柏崎刈羽原子力発電所7号機  
新潟県中越沖地震後の設備健全性に係る  
点検・評価について  
(第15/16回構造WGでの指摘事項に関する回答)

平成20年7月24日

東京電力株式会社

図 - 1 剛性比例型減衰による減衰定数と振動数の関係

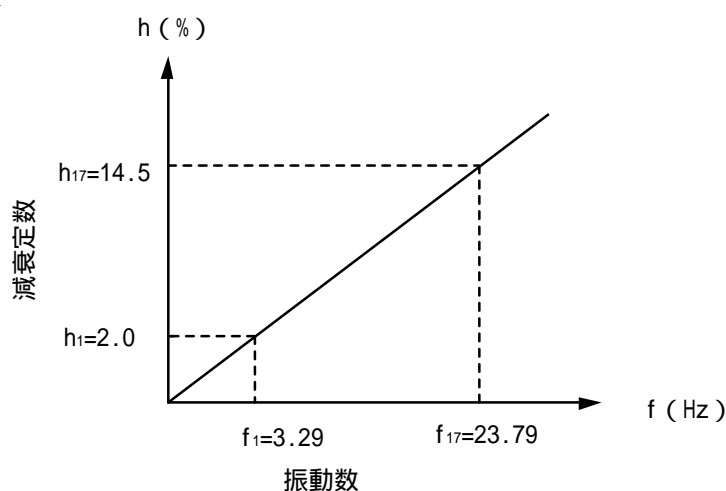
減衰についてはどういう評価をしているのか。剛性比例型で減衰を与えているとすると、高次モードである鉛直動については大きな減衰を与えることになる。鉛直動に対する減衰をどう考えるのかを具体的に示して欲しい。

排気筒の減衰評価は、鉄骨造の構造物に対して一般的に適用している剛性比例型としている。解析では、水平方向（南北方向）1次固有振動数（3.29Hz）に対して減衰定数が  $h=2\%$ となる剛性比例型減衰を与えている。固有値解析結果を表 - 1 に、剛性比例型減衰による減衰定数と振動数の関係を図 - 1 に示す。鉛直動については、固有値解析結果から鉄塔、筒身とも鉛直方向 1 次固有振動数は 24Hz 程度と高振動数（高次モード）であり、減衰は大きくなる。ただし、鉛直動による応答が排気筒の健全性評価結果に与える影響が小さいことから、減衰評価の違いが健全性評価結果に与える影響は殆ど無いと考えられる。このことを次ページ以降の(1)～(3)の検討により確認した。

図-1 せん断に関するスケルトン曲線の概念図

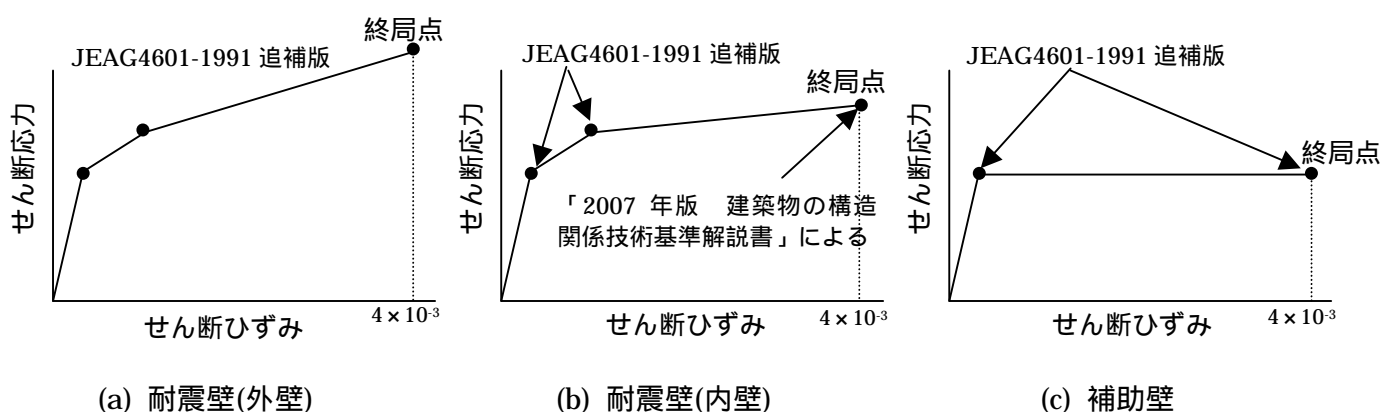
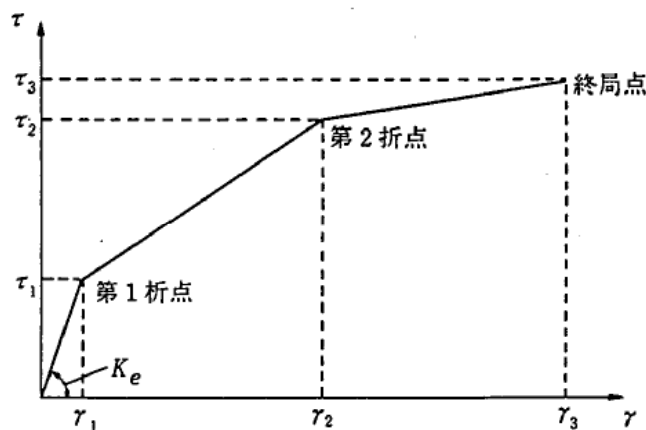
構造 W15-2-1 の図-5.4.5(p5-28)のせん断スケルトン曲線について、耐震壁と補助壁でせん断スケルトン曲線の評価法は同一なのか。直交壁の影響はどのように評価しているのか。

せん断スケルトン曲線についての概念図を示すこと。

鉄筋コンクリート造耐震壁のせん断に関するスケルトン曲線は、JEAG4601-1991 追補版の評価法を基本としている。JEAG4601-1991 追補版におけるせん断に関するスケルトン曲線の終局点の評価法は、BOX 壁、円筒壁、I 型壁の実験結果に基づいている。

タービン建屋の耐震壁は外壁と内壁に分類されるが、外壁については、BOX 壁とみなせるため、JEAG4601-1991 追補版により終局耐力を評価した。

一方、内壁および補助壁については、直交壁が存在しない場合が多いことから、直交壁の効果を見込まない終局耐力を評価した。具体的には、内壁については、「2007 年版 建築物の構造関係技術基準解説書」(監修：国土交通省住宅局建築指導課他)の終局強度に関する評価法を適用した。

補助壁については、鉄筋比が小さい場合が多いことを考慮して、JEAG4601-1991 追補版で評価される第 1 折れ点で降伏する、完全弾塑性型のスケルトン曲線とした。なお、全てのスケルトン曲線において、終局点を与えるせん断ひずみについては JEAG4601-1991 追補版の記載による値を採用した。

せん断に関するスケルトン曲線の概念図を図-1 に示す。
